Oggetto: SOLAER CLEAN ENERGY ITALY 08 S.r.l. D.Lgs n. 152/2006. (PAUR) ai sensi dell'art.27 bis del D.Lgs. n. 152/2006, relativo alla costruzione ed esercizio di impianto "agrofotovoltaico" denominato "FV-Salonna", della potenza di 2.800,00 kW in AC e 3.804,84 kWp in DC, ricadente all'interno del territorio comunale di Lecce, località Salonna, con opere di connessione ricadenti in parte anche nel Comune di Surbo (LE).

Conferenza di Servizi del 16.12.2025

(RISCONTRO CONTRODEDUZIONI AL VERBALE DEL 29.04.2025)

Fig. 1. Y49TDS2_DocumentazioneSpecialistica_08. Scheda di verifica Linee Guida Ministeriali. Dettagli.

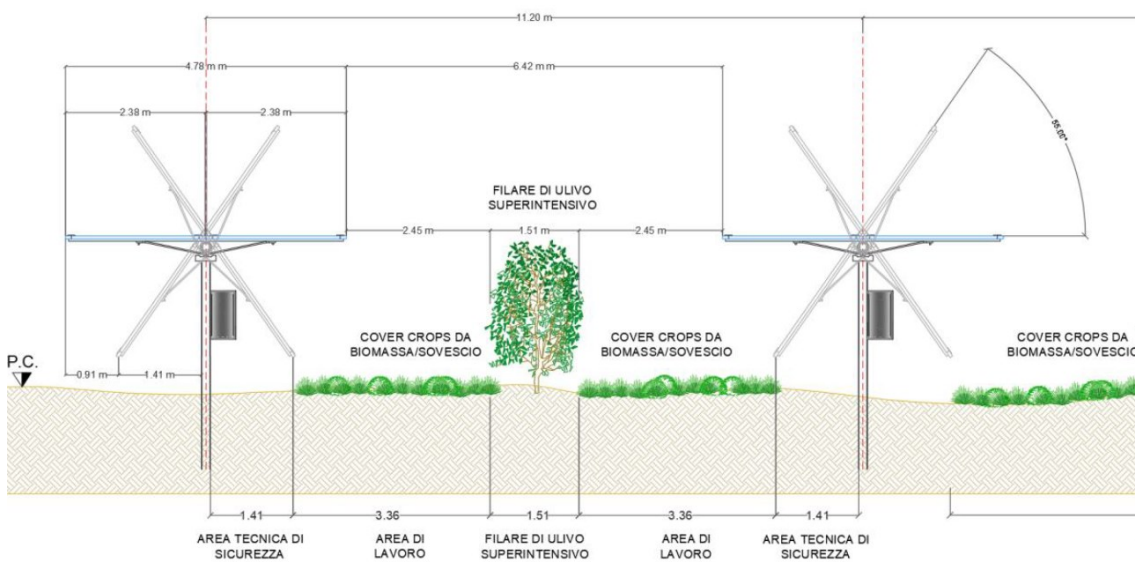
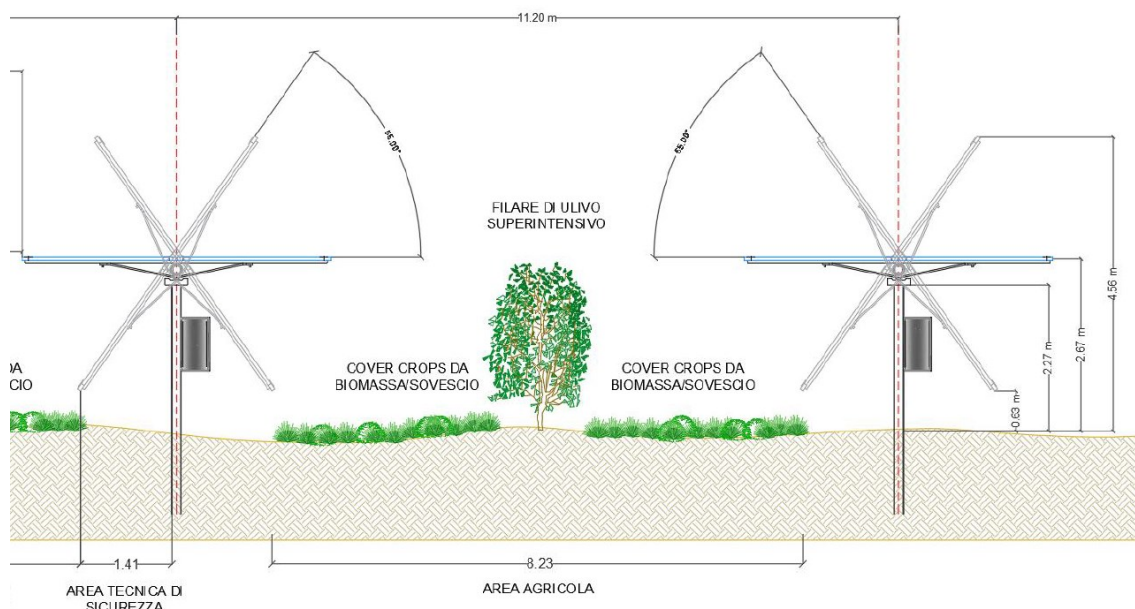
- **percentuale di superficie agricola:** il rapporto tra superficie agricola e l'area totale dell'intervento risultava essere del **67%**, inferiore al **70% minimo** richiesto dalle Linee Guida (par. 2.3: $S_{agricola} \geq 0,7 \cdot S_{tot}$. Il dubbio riguardava l'esclusione delle aree coltivate esterne alla recinzione dal calcolo di S_{tot} .
- **coltivazione sottostante:** la scelta di un impianto di "Tipo 2" senza previsione di coltivazione sotto i moduli, nonostante l'altezza (3,50 m) fosse idonea.

Il Proponente ha accolto i rilievi emersi e ha introdotto un miglioramento tecnologico con moduli più performanti al fine di ridurre l'impronta al suolo. Rispetto al nuovo assetto strutturale, ha destinato parte dell'area al di sotto dei moduli alla coltivazione. Per tentare di dimostrare il raggiungimento dei parametri richiesti dalle Linee Guida Ministeriali, il Proponente ha autonomamente introdotto una nuova e non contemplata denominazione: **"interfilare di tipo 2 di sotto-tipologia 2", una distinzione che non trova riscontro nelle Linee Guida ufficiali (fig.1).**

Si ritiene che il valore ipotizzato di $S_{agricola} = 0,7334$ non sia coerente con la superficie reale da adibire a coltivazione agricola, perché il rapporto tra area potenzialmente utilizzabile e area disponibile (escludendo l'area occupata al di sotto della proiezione dei pannelli e l'area *agricola interna alla recinzione...*) porterebbe ad un valore pari a 0,57 (dato dal rapporto tra 6,42 e 11,20), inferiore a 0,7.

In definitiva il calcolo condotto dal proponente che conduce al valore di $S_{agricola} = 0,7334$ è viziato dall'errata inclusione di superfici non computabili ai fini della verifica del requisito del $S_{agricola} \geq 0,7 \cdot S_{tot}$.

L'analisi effettuata conferma che l'impianto "FV-Salonna" corrisponde perfettamente alla tipologia Tipo 2 delle Linee Guida Ministeriali, il che esclude l'uso colturale al di sotto dei moduli poiché l'altezza media riveniente da: $(0,63+2,67) \text{ m}/2 = 1,65 \text{ m}$ è insufficiente rispetto al requisito minimo di 2,10 m richiesto per l'attività colturale e consente esclusivamente l'esercizio dell'attività zootecnica.
